平成25年11月29日

広島国道事務所からの
お知らせ

道路案内標識等の現地点検結果について

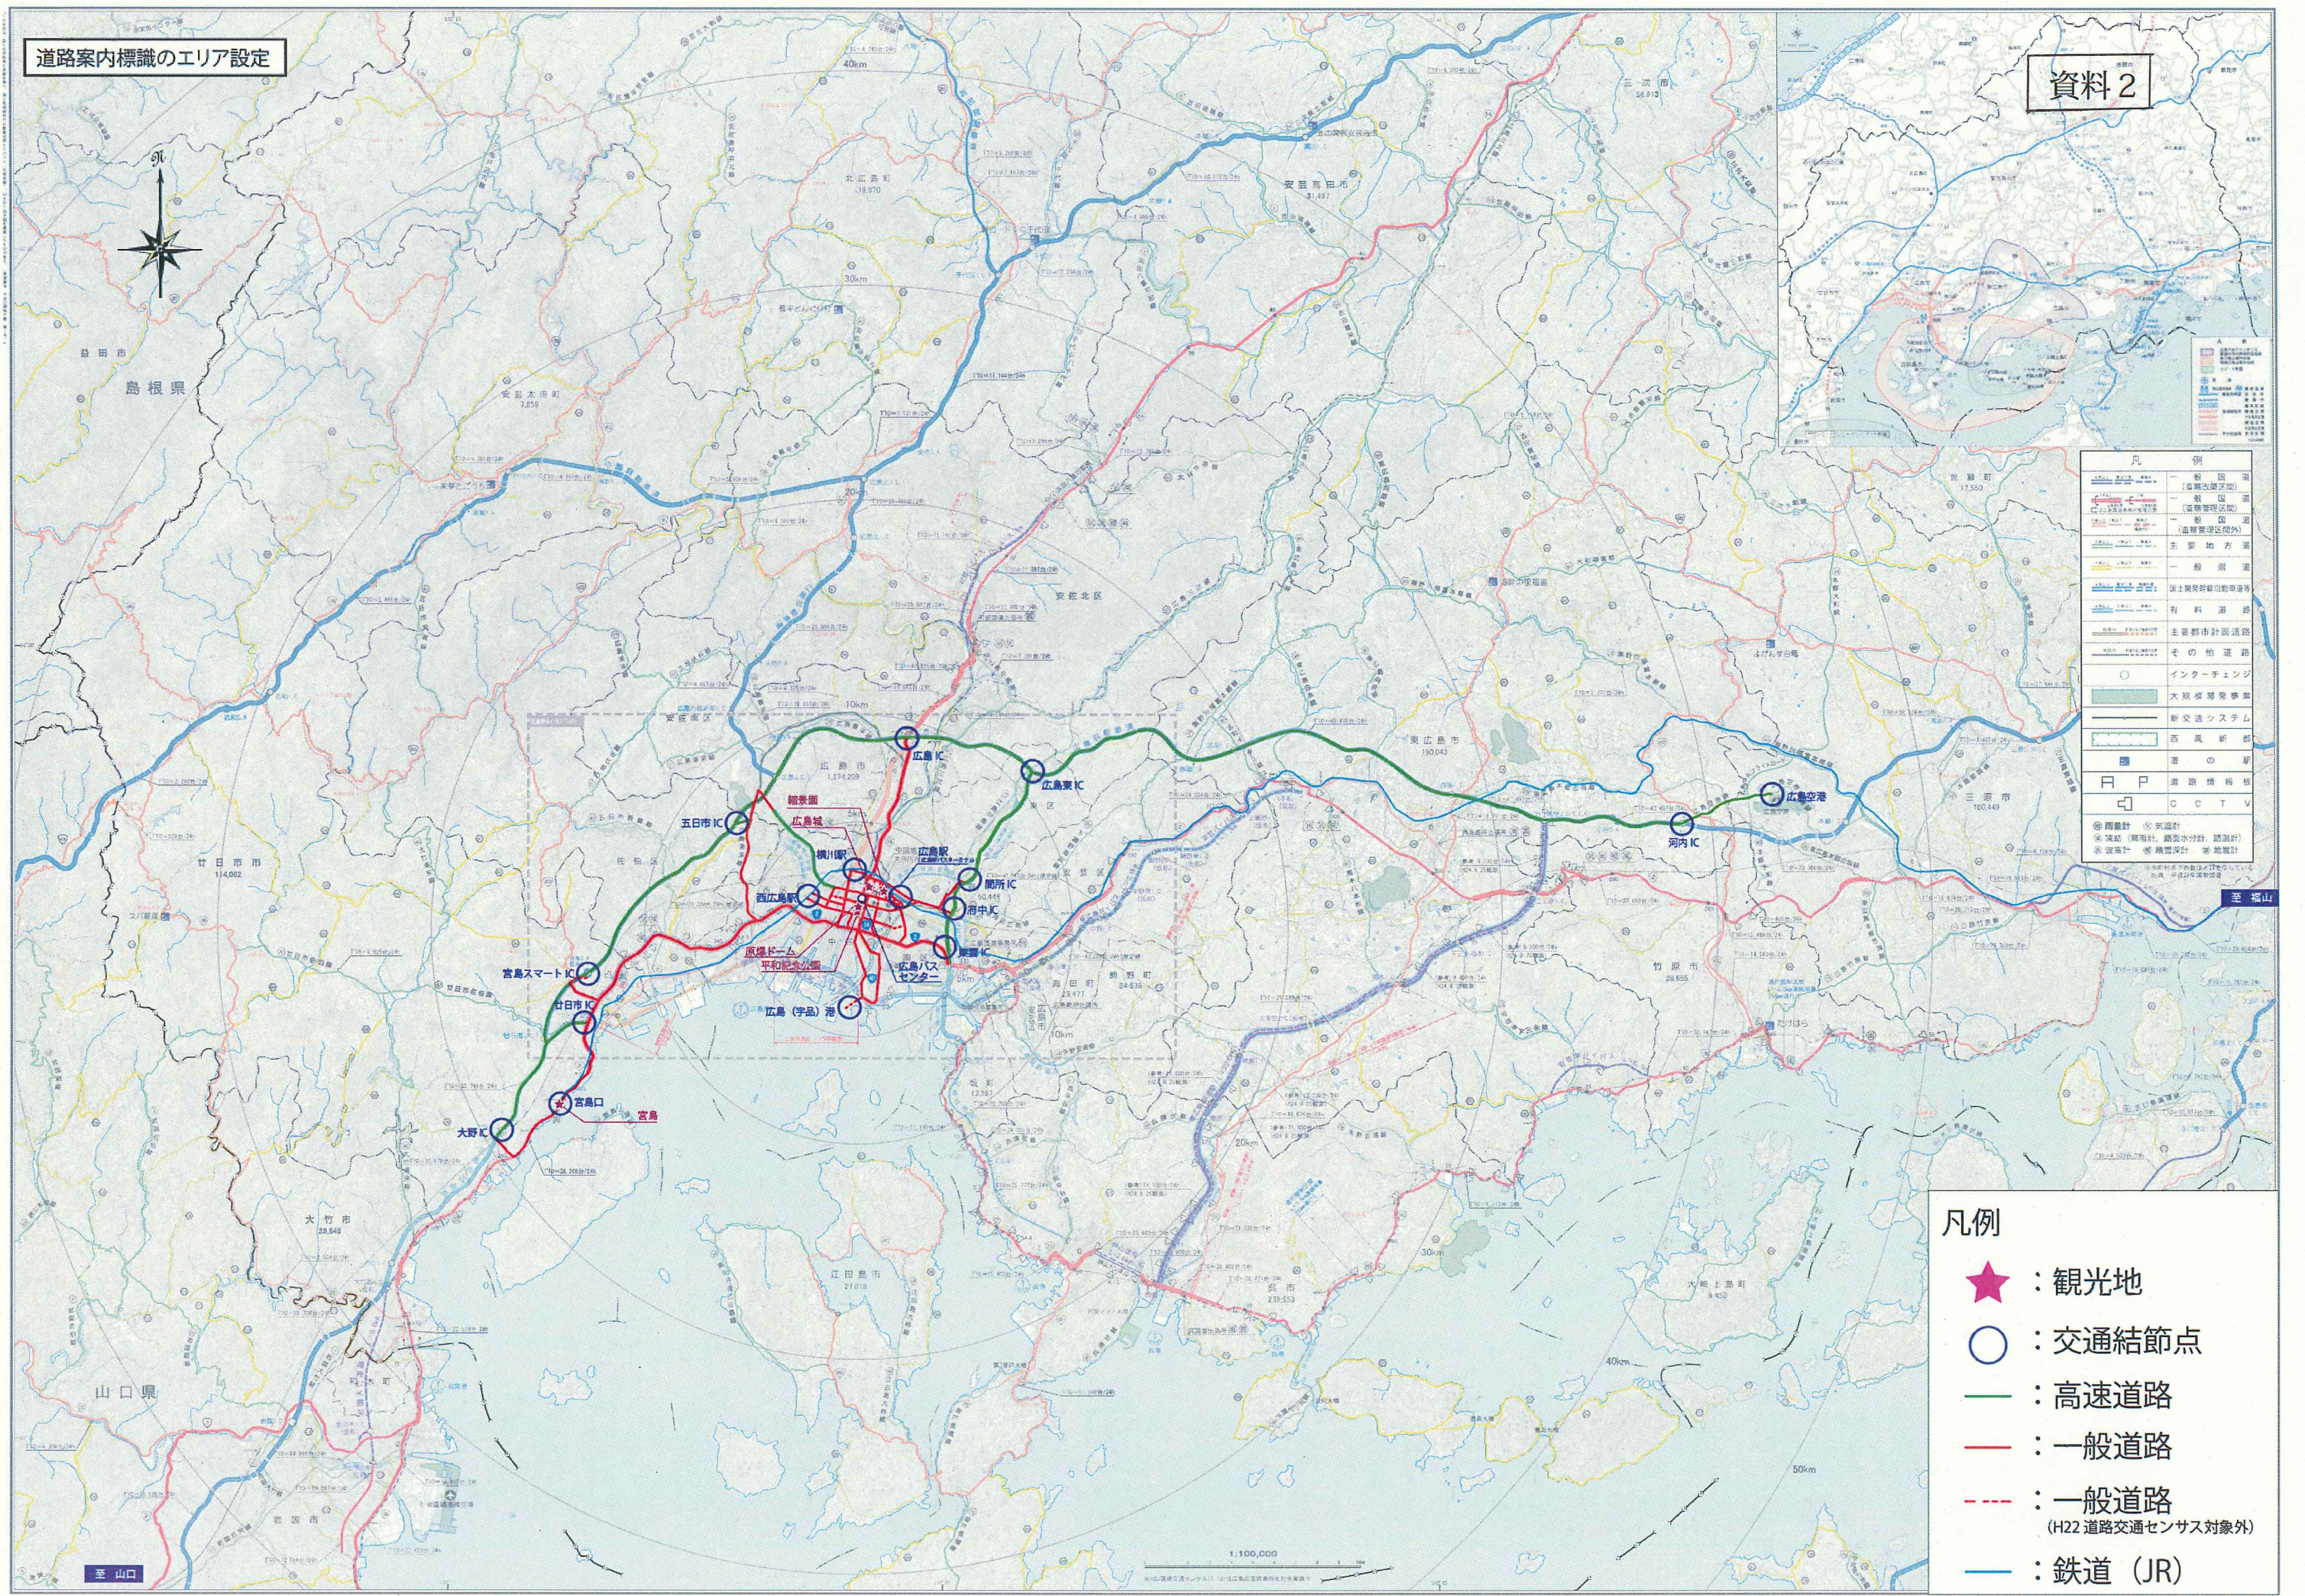
Hiroshimajo castleだと
「城」が2回でくる。
「Jo」か「Castle」
どちらかが良い。

建物「Building」を
「Bldg」と略しているが、
意味がわからない。

Shukkeien だと
何の施設かわからない。
「Shukkeien Garden」の
方が良い。

Kamiyacho の「-Cho」の
表記が分かりにくい。

Chuo Police Station の
Chuo は意味が分からない。

Route 2だと高速道路と誤認する事がある。
National Road 2の方が良い。

「Rijo-Dori」となっている。
「Rijo-dori Ave.」の方が良い。

「Heiwa-odori」となっている。
「Peace Boulevard」の方が良い。

県庁「Prefectural Office」を
「Pref.」と略しているが、
意味がわからない。

「Shirakamisha」となっている。
「Shirakamisha Shrine」の方が良い。
